ばら積貨物船用共通構造規則

KCID No.	関連規則	種別	項目	完了日	質問	回答	添付有無
149	7/2.2.2.4	CI	全体強度解析	2006/10/25	全体強度解析用有限要素モデルにおいて、主要支持部材の高さに関する板要素の数が明確でない。特に、ホッパータンクと上部ウイングタンクの内部の横式主要部材に対して明確でない。	<p>二重船側又は単船側構造のばら積貨物船のすべての主要支持部材に対して、一般的に、深さ方向に3つの要素に分割する必要があります。ホッパータンクとトップサイドタンクにおける主要支持部材のケースは特別なケースとなります。繰り返しになりますが、これは、二重船側及び単船側構造の両方の構造形式のばら積貨物船に対し適用されません。また、単船側構造のばら積貨物船の倉内肋骨は、別の規定によりカバーされています。そのことを考慮して、2.2.4のなかの3番目と4番目の項目を次のように修正することを提案します。</p> <p>「(3番目) 主要支持部材のウェブは少なくとも深さ方向に3分割しなければならない。ただし、ホッパータンクとトップウイングタンクの内部の横桁において、それらのウェブの深さが通常の縦通防撓材間の心距より小さい場合は、主要支持部材の深さ方向は、2つの要素に分割することが許容される。</p> <p>(4番目) 単船側構造のばら積貨物船の倉内肋骨とその端部ブラケットは、ウェブをシェル要素とし、面材をシェル要素、梁要素又はロッド要素でモデル化しなければならない。倉内肋骨のウェブは、深さ方向に分割する必要はない。」</p>

Figure 3: Definition of hot spot stress at an intersection of two plates

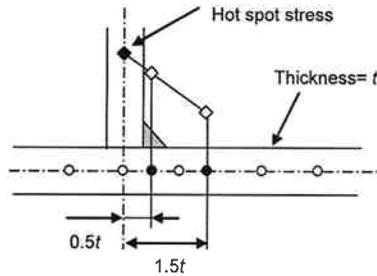
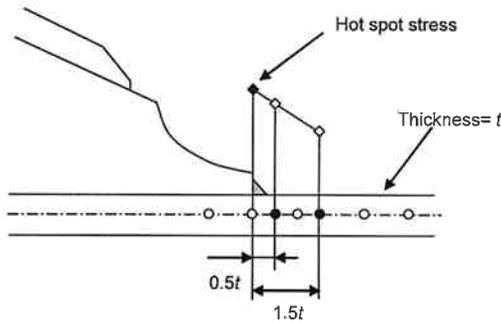
KCID No.	関連規則	種別	項目	完了日	質問	回答	添付有無
293	7/4.3.2.1	Question	構造幾何学的応力	2007/1/23	4行目の主応力は、表面応力(要素の上面もしくは底面)か？それとも膜応力(要素の中性軸で)か？3.1.1によると、ホットスポット応力はホットスポット表面での構造幾何学的応力として定義されている。しかしながら、図3において、それは膜応力のように思われる。	表面応力がホットスポット応力評価のために使用されます。図3は、ホットスポット応力を定義する応力評価点の位置を表しています。使用されている応力を明確にするため、はじめの段落の2番目の文章を次のように修正する字句修正を検討します。 「図3及び図4に示すような場合には、ネット板厚の0.5倍及び1.5倍の位置における面応力から線形に外挿して、ホットスポット応力を求める。」	
294	7/4.3.3.2	Question	公称応力範囲	2007/1/31	2番目と3番目の単語「公称応力(nominal stress)」は、3.2.1で使用されている用語と一致しない。「公称応力(nominal stress)」は、主応力(principal stress)か？それとも、直応力(normal stress)か？	「公称応力(nominal stress)」ではなく、直応力(normal stress)です。この改正は、Corrigendaとして発行することを検討します。	
334	7/2.3.4	Question	計測	2007/3/9	二重底と船尾側(又は船首側)横隔壁の最大相対変位量(δ_{max})はどのように測るのか？Z方向の相対変位ですか、それとも、すべての方向成分を含む変位ですか。	最大相対変位量は、前後横隔壁の船底におけるC.L.を結んだ線に垂直に計った値です。	
340 attc	7/2.3.2.3	Question	応力レベル	2007/7/2	7章2節3.2.3によると、「2.2.4に規定する、異方性要素を含まない有限要素モデルにおいては、参照応力は235/kを超えてはならない(. . .)」本件に関して3つの質問がある。 添付 参照。	<ol style="list-style-type: none"> 1. 局部曲げが無視されるという点については、理解のとおりです。 2. 原則として、すべての要素の応力レベルは、許容基準以内でなければなりません。しかしながら、より小さい要素(例えば、4分の1、あるいはそれより小さいサイズ)の応力の平均値を用いる場合、許容基準は、各船級協会によることとなります。 3. ガーダに深さ方向における要素サイズの違いが比較的小さい場合、ガーダーの深さ方向のすべての要素は、許容基準以内である必要があります。 	有

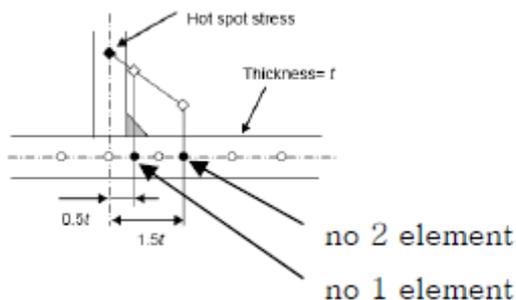
2. 7 章 4 節[3.3.2]の修正係数は、2つの板部材の交差部にのみ適用ですか、又は、2つの板部材の交差部及び板部材とブラケットとの交差部の両方に適用ですか。

3. 図中の No.1 要素の応力は、No.2 要素の応力よりわずかに大きい場合であっても、7 章 4 節[3.3.2]の修正係数は適用されますか。

KCID No.	関連規則	種別	項目	完了日	質問	回答	添付有無
571 attc	Ch4 App3 and Ch7 sec 4	Question	疲労強度評価	2008/8/9	CSR BCの疲労に関する添付の質問に対し回答願う。	<p>A1: 疲労強度評価に対し、使用される貨物密度は、可能な限り”現実的な”ものとしなければなりません。そのため、4章附録3による貨物密度は、8章3節に規定する直接強度計算だけでなく、8章4節に規定する簡易手法による疲労強度評価に使用されなければなりません。この考えに従い、規則改正提案を検討致します。</p> <p>A2: 質問にて参照されている7章4節[3.3.2]は、正しくは7章4節[3.2.2.]と考えます。”平板同士の溶接交差部”に対する”lamda”の定義は、1つの平板の交差部及び板と肘板との交差部に適用することができます。</p> <p>A3: 7章4節[3.2.2]の修正係数は、ホットスポット位置から0.5t離れた位置における応力が、ホットスポット位置から1.5t離れた位置における応力より若干大きい場合に適用可能です。</p>	有

最前部貨物倉及び最後部貨物倉の直接強度計算手順

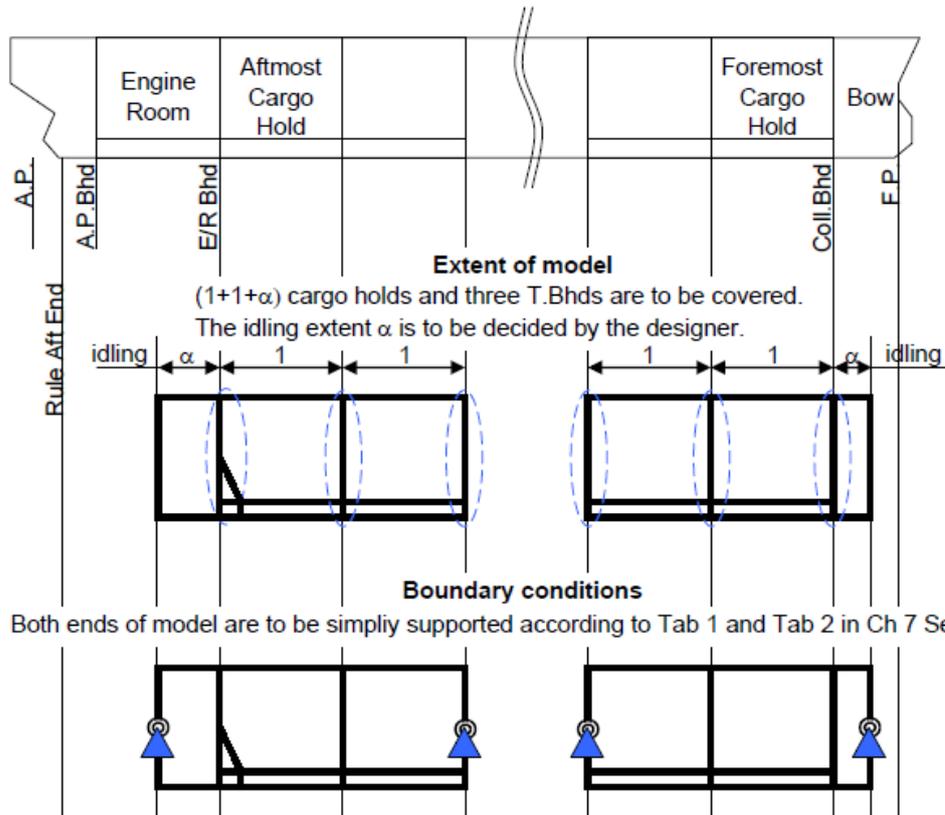
KCID No.	関連規則	種別	項目	完了日	質問	回答	添付有無
637 attc	7/2.2.1.1	RCP	FEモデルの範囲	2008/5/12	<p>貨物倉区域の両端にある貨物倉の評価に対するIACS KC248の質問に回答が示されている一方、手順は、明確でなく、各船級協会の責任として残っている。</p> <p>質問248:承認日 2006年11月30日 参照規定;7章2節 [2.1.1] (CSR-BC)</p> <p>質問:【FEモデルの範囲】</p> <p>FEモデルの範囲は、3つの貨物倉長さが要求されており、中央貨物倉が評価対象である。ハンディバルクキャリアでは、積み付け倉(1番と5番の貨物倉)は中央部分のモデル(2番から4番の貨物倉)に含まれない。5つの貨物倉を有するハンディバルクキャリアのFEモデルを明確にされたい。</p> <p>回答: 貨物倉のFEA評価はバルクキャリア-CSRにより船体中央部に限定されています。両端の貨物倉の評価はそれぞれの船級協会の責任に委ねられています。-それは、外挿的な手法、特定なFE解析、船舶設計者により提供されるFEAで差し支えありません。この問題はまた、油タンカー-CSRにも関係していることに注意しなくてはなりません。</p> <p>最前部及び最後部貨物倉のせん断強度は、当該箇所の構造の妥当性及び適切なものであることを確認するために貨物倉のFEモデルを用いた直接強度解析により評価される。</p> <p>(次頁へ)</p>	<p>本件に関する議論材料を提供して頂いた質問者の努力に感謝いたします。</p> <p>本件を解決するためにHull Panelに諮問し、Hull Panelでの議論の材料として提案された技術資料をHull Panelに提出いたします。</p>	有

KCID No.	関連規則	種別	項目	完了日	質問	回答	添付有無
637 attc	7/2.2.1.1	RCP	FEモデルの範囲	2008/5/12	<p>(前頁の続き)</p> <p>1) 局部強度的観点 船体形状の変化により、二重底構造は、それぞれ最前部貨物倉の前端部及び最後部貨物倉の後端部に向かって細くなる。結果として、当該箇所の船底ガーダー及びフロアーは、中央部のものと異なる。また、二重底に作用する荷重のガーダー及びフロアーへの伝達も中央部と異なる。さらに、ホッパタンクの断面形状は、中央部では、三角形であったものが、前端部及び後端部に向かって三日月状になる。中央部貨物倉における直接強度解析の結果の適用は、そのように異なる構造形式に適用することは困難であり、適切ではない。直接強度解析を、船底のガーダー/フロアー及びホッパタンク内の横桁の荷重支持能力を評価するために最前部貨物倉及び最後部貨物倉に対し実施しなければならない。</p> <p>2) せん断強度的観点 隔倉積付状態のもと、非常に高いせん断力が最前部貨物倉の後部横隔壁及び最後部貨物倉の前部横隔壁に発生し、当該箇所の二重底形状が四角形ではないが、四角形として扱える仮定のもと、横隔壁に生じたせん断力は、船底ガーダーを通じて横隔壁への荷重伝達を考慮して算出される係数によって修正される。せん断力は、両横隔壁において寸法決定要因となるが、それは、この係数の精度に強く依存する。この係数の算定における不確かさを避けるために、せん断強度は、直接強度解析により評価されなければならない。 中央部貨物倉の直接強度解析に基本的に沿ったもので、添付にあるように最前部及び最後部貨物倉の直接強度解析の手順を提案する。 貨物倉区域の両端にある貨物倉の評価手順を規則に明記し、最前部及び最後部貨物倉の直接強度解析に関する手順を示されたい。</p>	(前頁参照)	有

“Vertical method”

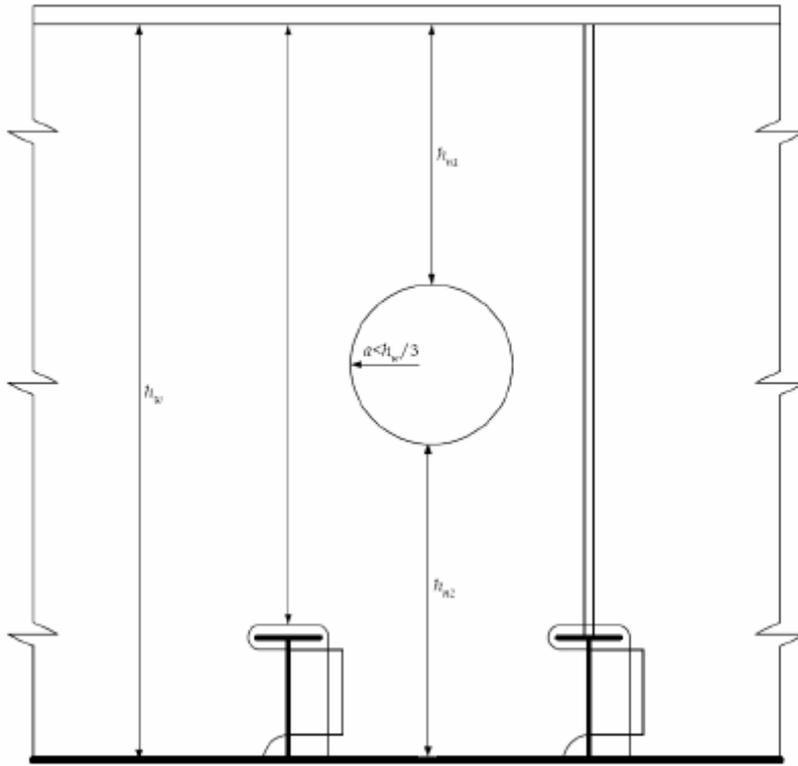
KCID No.	関連規則	種別	項目	完了日	質問	回答	添付有無
650 attc	7/2.3.2.1	RCP	FE モデル	2008/5/28	<p>本質問は、7章2節[3.2.1]の以下の規定に関連している。 ”開口部の影響が有限要素モデルにおいて考慮されていない場合、開口部箇所の要素の参照応力は、ウェブ高さ と開口部の高さに比例するせん断応力を調整して適切に修正しなければならない。” この修正方法が、規則で明確に定義されていない。このことは、異なる利用者間で異なる取り扱いとなると考える。D NVでの定義は、添付図に示されるような”垂直”及び”タンカー-CSR”の手順としている。 バルカー-CSRに使用される手順を決定し、7章2節又は7章の付録の適切な箇所に明記されたい。</p>	提案を考慮して規則改正提案を検討致します。	有
675	7/2.3.2.3	Question	二重底桁	2009/5/27	<p>1) 上部及び下部の要素のサイズが1.2xフレームスペースの場合、高さ方向に3要素及び曲げ荷重が負荷される二重底縦桁のコースメッシュにおける等価応力を評価することは適切か？ 等価応力基準において曲げ応力を考慮するために二重底桁板の高さに関連した、要素の最大許容サイズ及び/或いは要素数は、何か？ 2) 桁の曲げ応力を評価するために二重底桁とそれに隣接した板部材の結合部に、ダミーのトラス要素をモデル化する必要があることを確認されたい。 3) ある桁を、2つのPSMと接続する代わりにフランジをつけた場合、フランジの軸応力を評価し、設計限度 ($S_{axial} \leq 235/R_{eH}$) 以下でなければならないのか？</p>	<p>1. 自身の高さの1/3が縦通防撓材間隔の1.2倍のような桁は、4又はそれ以上の要素で高さ方向に分割する必要があります。一般的に、桁のメッシュの高さは、7章2節2.2.4による縦通防撓材のスペースより小さくなると考えられます。 2. ご質問のようなダミー要素は、CSRの規定では要求されません。 3. フランジの軸応力は、設計限度 (235/k) より小さいものである必要があります。これは、ビルジホッパタンク及びトップサイドタンク内のトランスリングのフランジの軸応力と同様、7章2節3.2.1による設計と同じです。ビルジホッパタンク内、及びトップサイドタンク内のトランスリングは設計限度よりも小さくならなければなりません。</p>
